חוות דעת הנדסית

נושא הביקורת:

התבקשתי ע"י [REDACTED] לבצע בדיקה הנדסית לליקויי בנייה בדירה מס' [REDACTED] הממוקמת בקומה [REDACTED] בבית מגורים משותף הממוקם ברחוב [REDACTED].

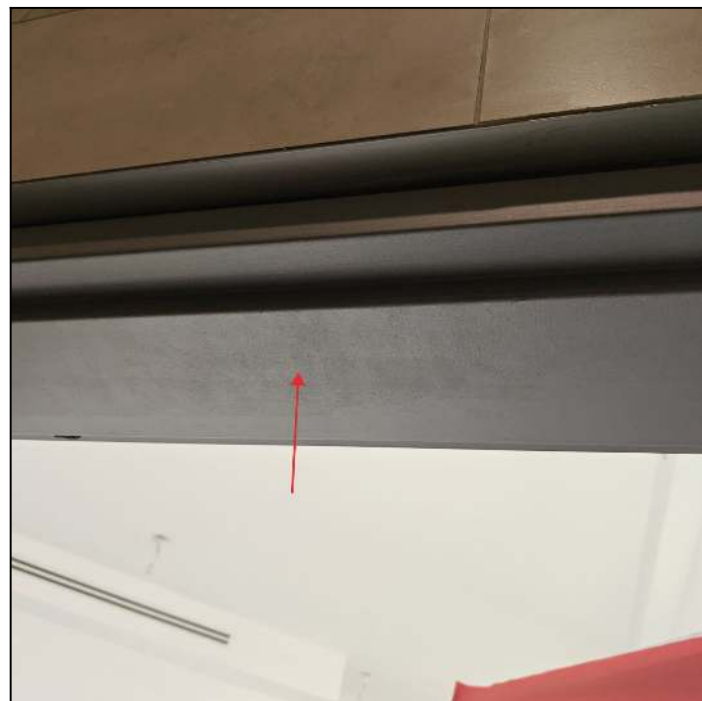
1.1 קטגוריה	עבודות טיח וצבע
הליקוי	צבע לקוי, לא אחיד במלבן דלת ממ"ד
דרוש	צביעה אחידה וחלקה במלבן דלת כניסה
מחיר	500 ש"ח (מחיר ליחידה: 500 ש"ח, כמות: 1 קומפ')

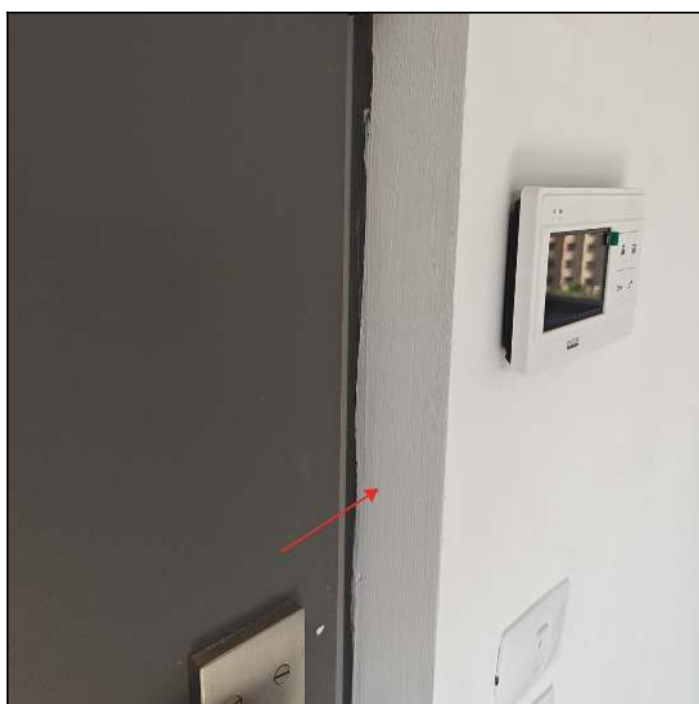
עבודות טיח וצבע	1.2 קטגוריה
צבע לקוי מסביב למלבן דלת כניסה, סימני מברשת גסים.	הליקוי
צביעה אחידה וחלקה מסביב למלבן דלת כניסה, גמר אחיד בין מלבן דלת כניסה וקיר	דרוש
300 ש"ח (מחיר ליחידה: 300 ש"ח, כמות: 1 קומפ')	מחיר

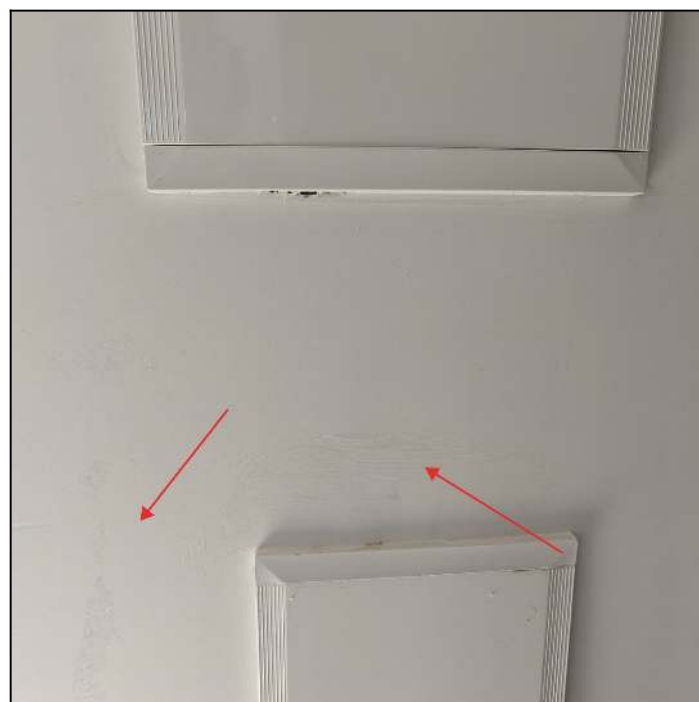
עבודות טיח וצבע	1.3 קטגוריה
צבע לקוי בקיר לוחות חשמל ותקשורת	הליקוי
צביעה אחידה וחלקה בקיר	דרוש
300 ש"ח (מחיר ליחידה: 300 ש"ח, כמות: 1 קומפ')	מחיר

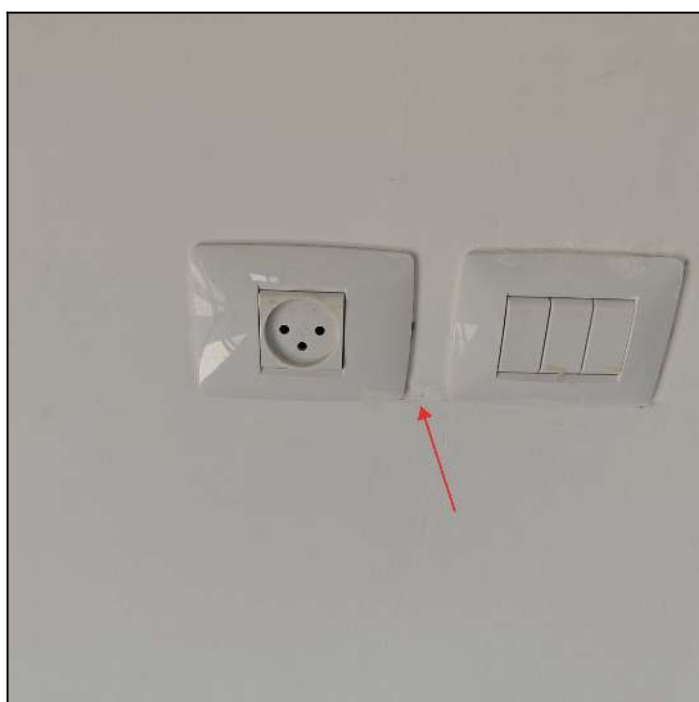
עבודות טיח וצבע	1.4 קטגוריה
צבע לקוי מסביב אביזרי חשמל	הליקוי
צביעה אחידה מסביב אביזרי חשמל	דרוש
200 ש"ח (מחיר ליחידה: 200 ש"ח, כמות: 1 קומפ')	מחיר

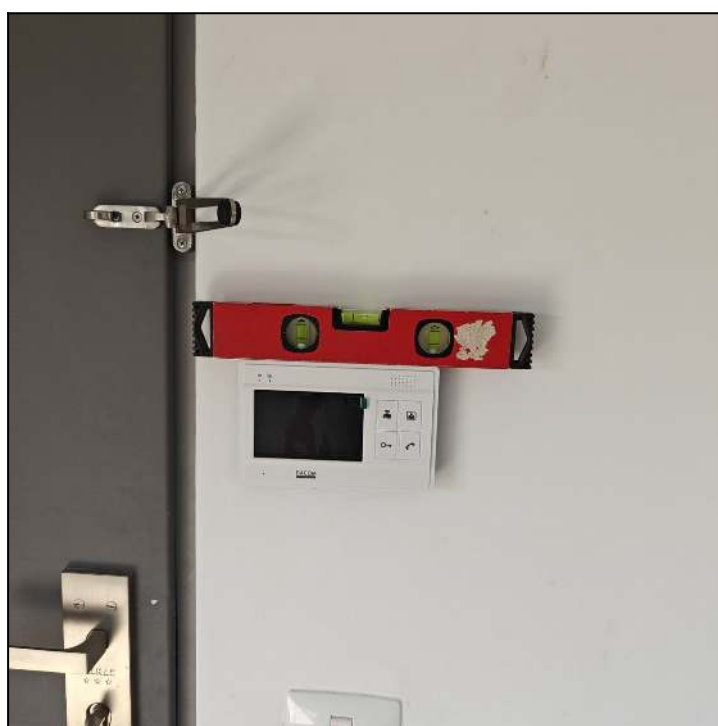
1.7 קטגוריה	אביזרי חשמל ותקשורת/בטיחות
הליקוי	התקנה לקויה של מסך אינטרקום. המסך הותקן בסטייה
דרוש	יישור תושבת והתקנת המסך כראוי
מחיר	200 ש"ח (מחיר ליחידה: 200 ש"ח, כמות: 1 קומפ')

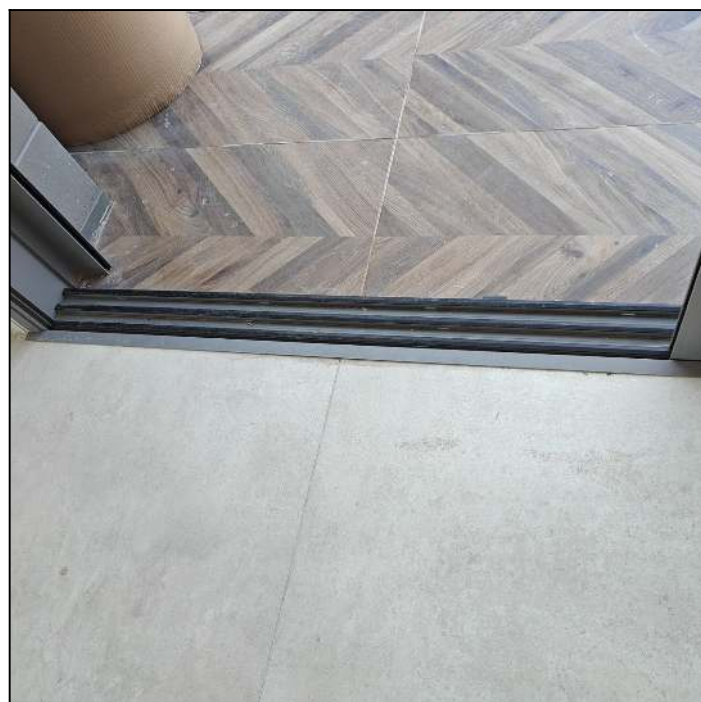
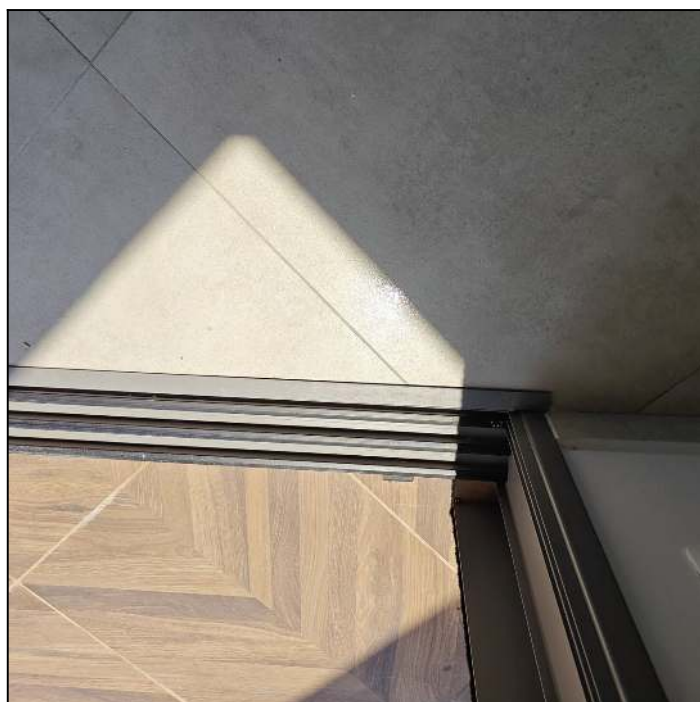
אלומיניום	2.1 קטגוריה
הידבקות לקויה של זוויות בין מסילות וויטרינות וריצוף	<u>הליקוי</u>
הדבקת זוויות כראוי לריצוף	<u>דרוש</u>
200ש (מחיר ליחידה: 200ש, כמות: 1 קומפ')	<u>מחיר</u>

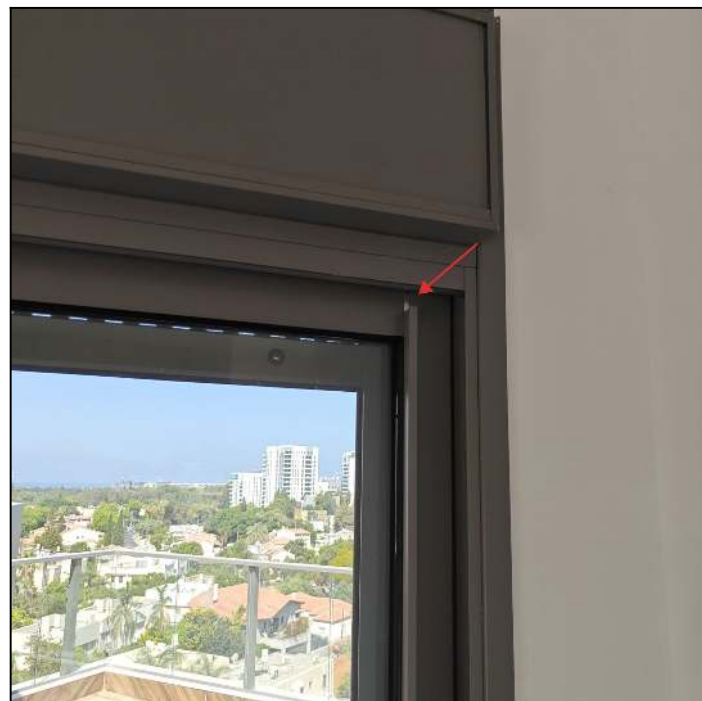
אלומיניום	3.4 קטגוריה
אין מכסים בפרופילי אחיזה בוויטרינה	הליקוי
התקנת מכסים שיסתירו חלקים לא צבועים	דרוש
150 ש" (מחיר ליחידה: 150 ש" כמות: 1 קומפ')	מחיר

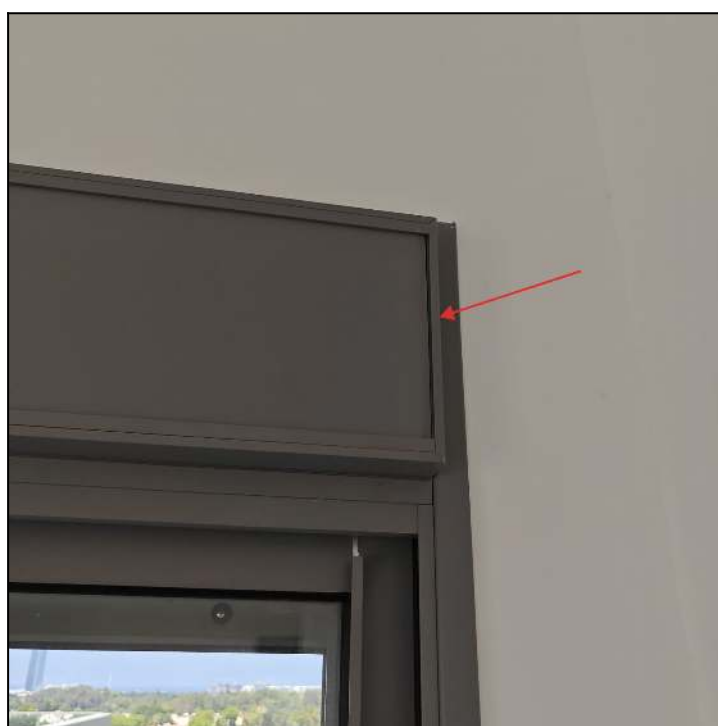
אלומיניום	3.5 קטגוריה
חסר סרגל בארגז תריס וויטרינה	הליקוי
השלמת סרגל בארגז תריס	דרוש
100 ש" (מחיר ליחידה: 100 ש", כמות: 1 קומפ')	מחיר

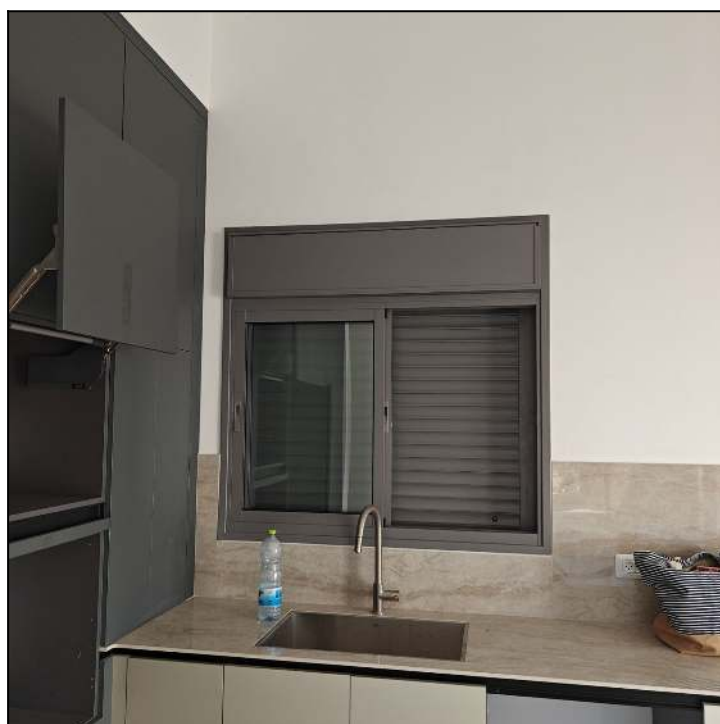
אלומיניום	4.5 קטגוריה
תריס חשמלי אינו עובד	הליקוי
החלפת מנוע לתריס חשמלי	דרוש
850 ש"ח (מחיר ליחידה: 850 ש"ח, כמות: 1 קומפ')	מחיר

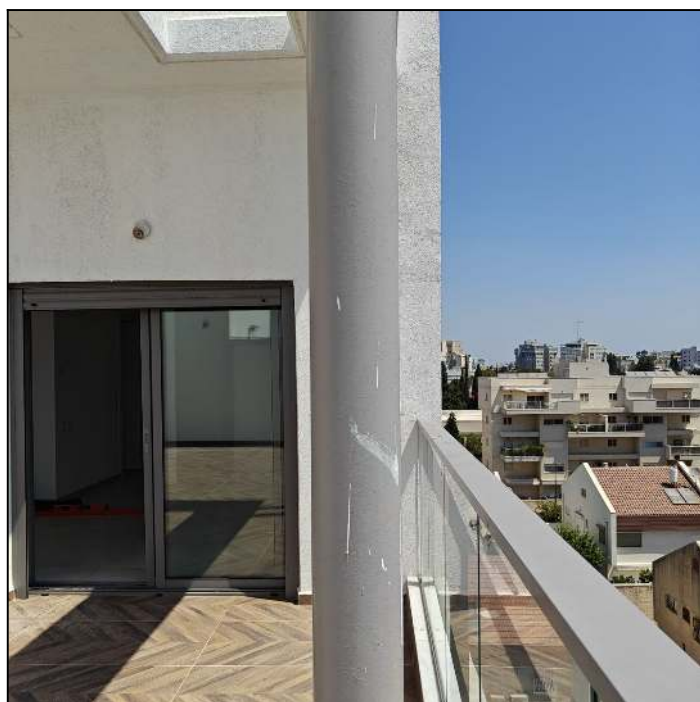
5.1 קטגוריה	עבודות טיח וצבע
הליקוי	גמר לקוי מסביב לראשי עמודי פלדה וקורה. כתמי צבע בעמודי פלדה
דרוש	גמר אסטטי של צבע בין עמודים וקורה. ניקוי כתמי צבע מעמודים
מחיר	500 ש"ח (מחיר ליחידה: 500 ש"ח, כמות: 1 קומפ')

0.44% שיפוע

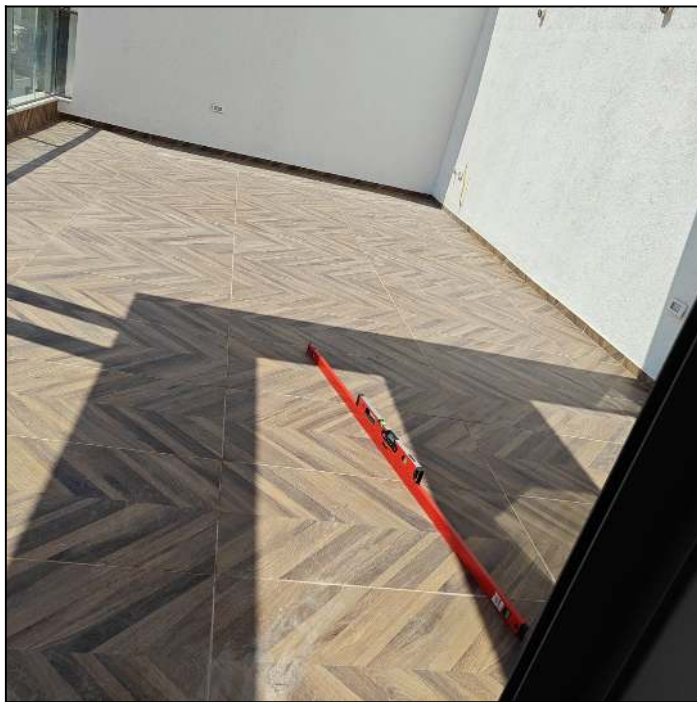
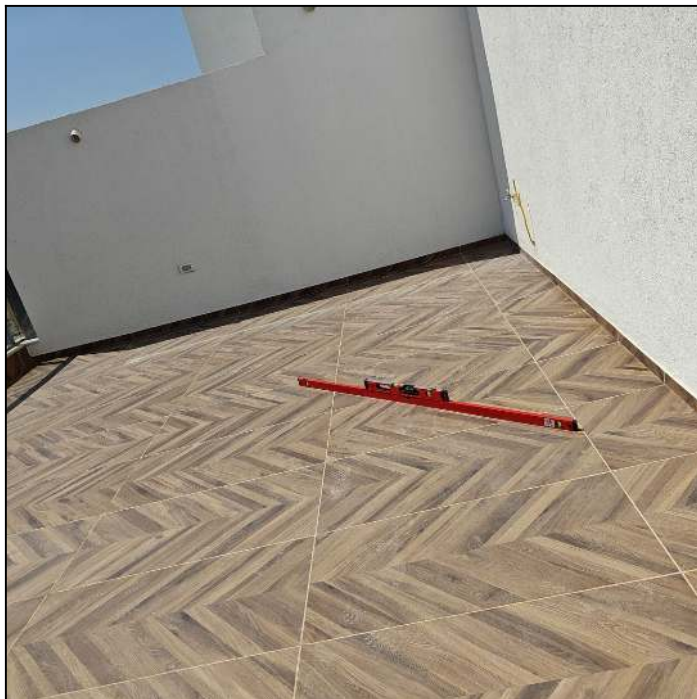
5.3 קטגוריה	ריצוף
הליקוי	שיפוע מרפסת אינו תקין - שיפועים נמוכים מ - 1% לכיוון הנקז ברצפת המרפסת
תקן	1555 חלק 3
דרוש	פירוק אריחי ריצוף במרפסת, התקנת אריחי ריצוף במרפסת בשיפועים לפחות 1% לכיוון הנקז, בהתאם לדרישות ת"י 1555 חלק 3
מחיר	27,000 ש"ח (מחיר ליחידה: 450 ש"ח, כמות: 60 מ"ר)

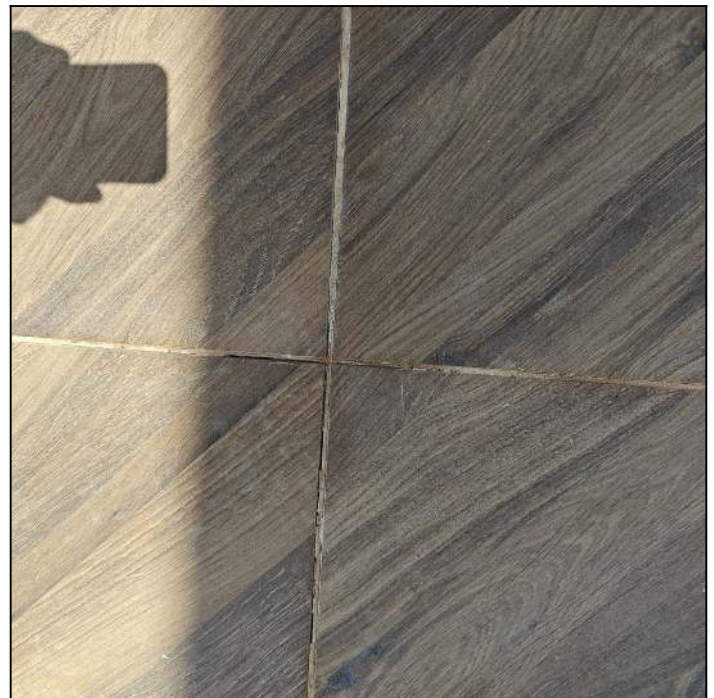
5.4 קטגוריה	ריצוף
הליקוי	רובה לקויה, לא אחידה, מתפרקת בין אריחי ריצוף
תקן	1555 חלק 3
הערה	עלות כלולה בסעיף תיקון שיפועים ברצפת מרפסת.
דרוש	מריחת רובה אחידה ומלאה בין אריחי ריצוף

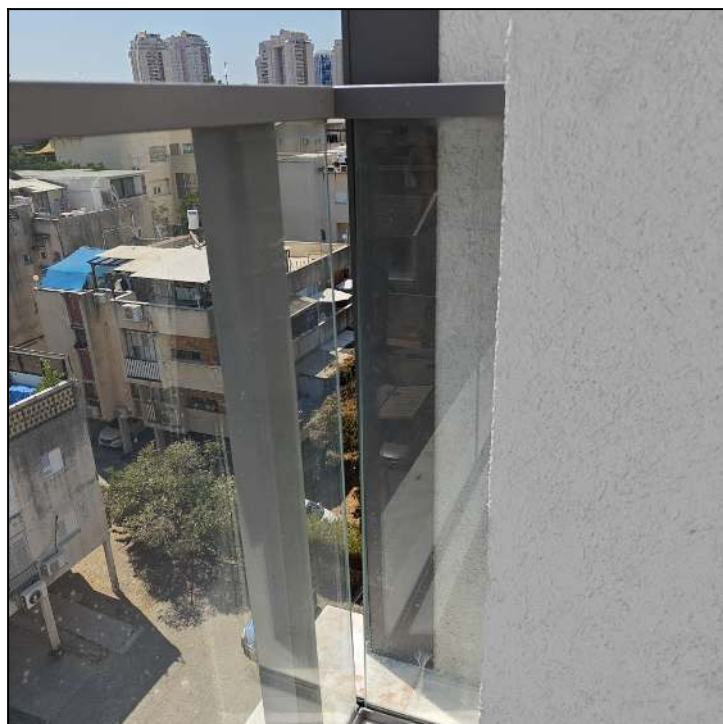
אלומיניום	5.6 קטגוריה
הליקוי	זכוכית ליד קיר וזכוכית 3 מצד ימין במעקה זזה בחופשיות במסילה הדבר מהווה סכנה לשבירה של האלמנט. זכוכית ליד קיר הותקנה בסטייה
הערה	יש לבדוק את כלל הזכוכיות במעקים ולקבע בהתאם לצורך
דרוש	יש לפרק ולהתקין מחדש עם קיבוע ראוי
מחיר	300 ש"ח (מחיר ליחידה: 300 ש"ח, כמות: 1 קומפ')

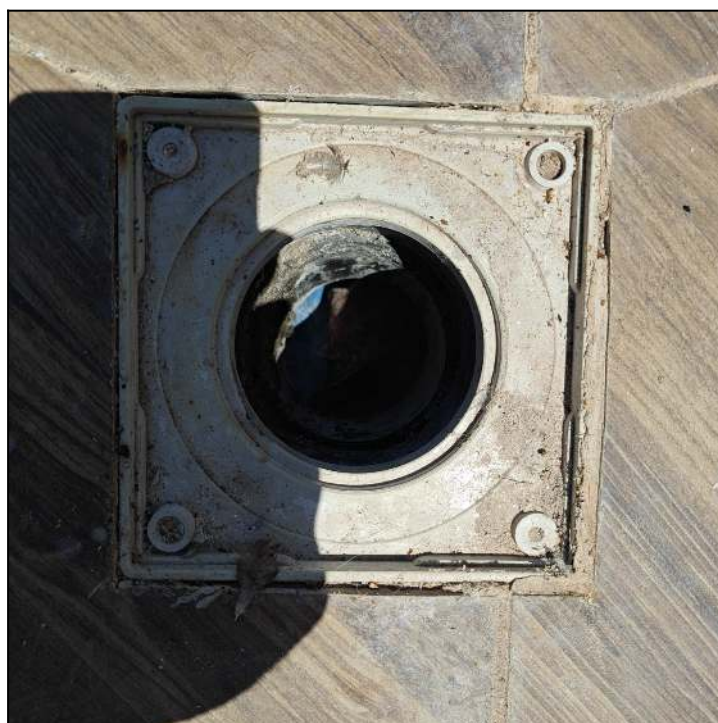
5.10 קטגוריה	ניקיון
הליקוי	לכלוך בתוך קופסת נקז, עלול לגרום לסתימת הנקז
זרוע	ניקוי קופסת נקז
מחיר	100 ש"ח (מחיר ליחידה: 100 ש"ח, כמות: 1 קומפ')

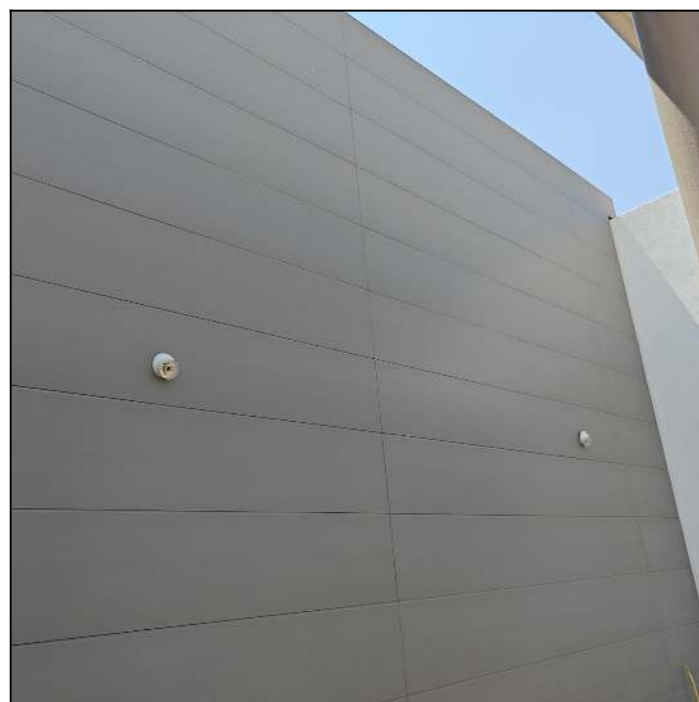
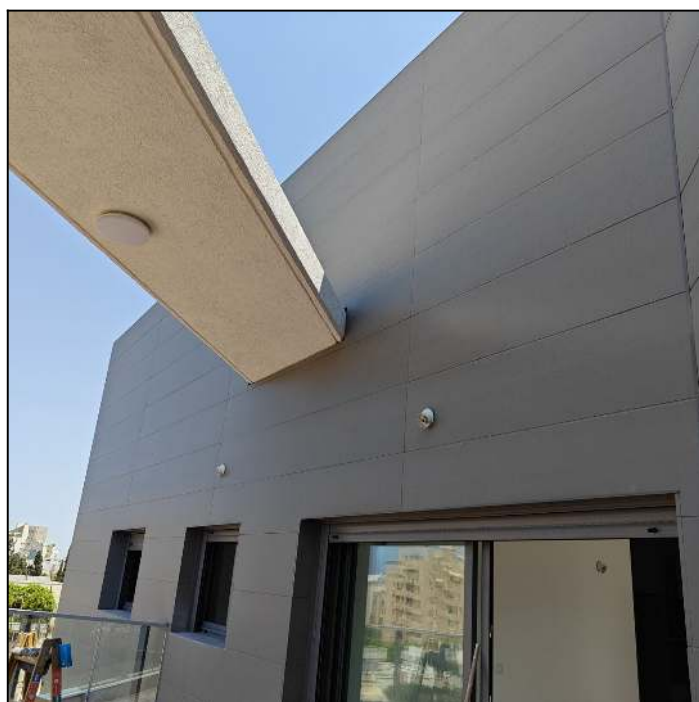
6.2 קטגוריה	אביזרי חשמל ותקשורת/בטיחות
הליקוי	אין כיסויים מוגני מים בגופי תאורה
דרוש	התקנת כיסויים מוגני מים בגופי תאורה
מחיר	400 ש"ח (מחיר ליחידה: 100 ש"ח, כמות: 4 יח')

0.52% שיפוע

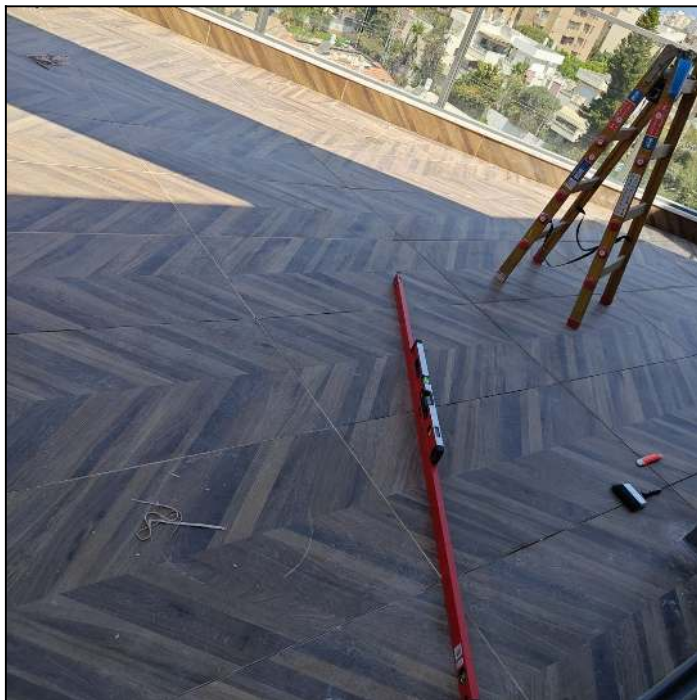
6.3 קטגוריה	ריצוף
הליקוי	שיפוע מרפסת אינו תקין - שיפועים נמוכים מ - 1% לכיוון הנקז המערבי ברצפת המרפסת
תקן	1555 חלק 3
הערה	העלות כוללת תיקון השיפועים לכיוון הנקז המערבי בלבד. במידה ולא יימצאו אריחים תואמים למרוצף באזור הדרומי של המרפסת, יש צורך לפרק ולהתקין אריחים זהים גם באזור הדרומי במרפסת
דרוש	פירוק אריחי ריצוף במרפסת, התקנת אריחי ריצוף במרפסת בשיפועים לפחות 1% לכיוון הנקז המערבי, בהתאם לדרישות ת"י 1555 חלק 3
מחיר	25,200 ש"ח (מחיר ליחידה: 450 ש"ח, כמות: 56 מ"ר)

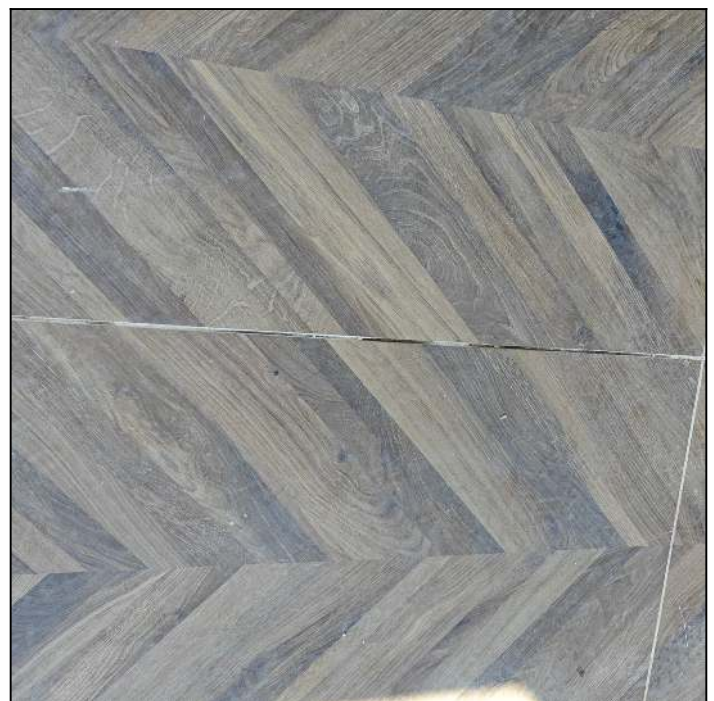
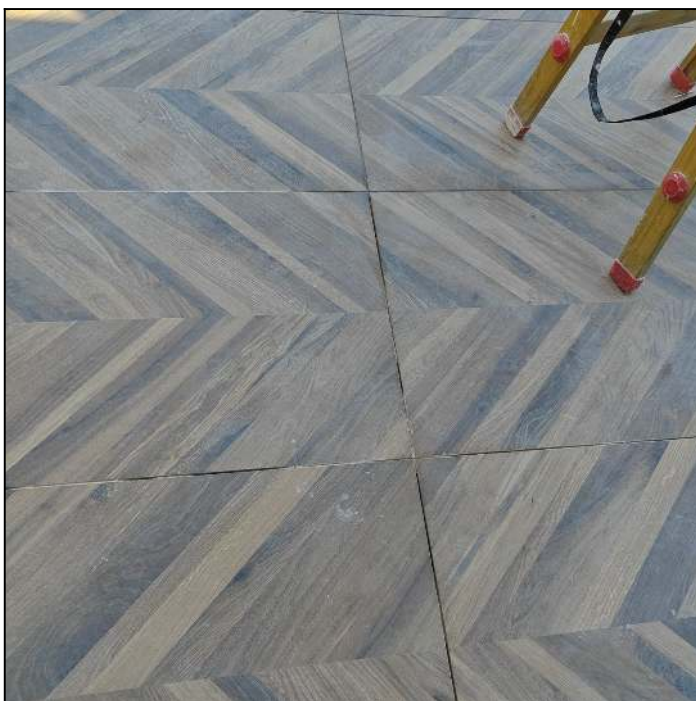
6.4 קטגוריה	ריצוף
הליקוי	רובה לקויה, בגוון לא נכון, רובה חסרה בין אריחי ריצוף
תקן	1555 חלק 3
הערה	עלות כלולה בסעיף תיקון שיפועים במרפסת
דרוש	מריחת רובה אחידה בין אריחי ריצוף ובגוון נכון
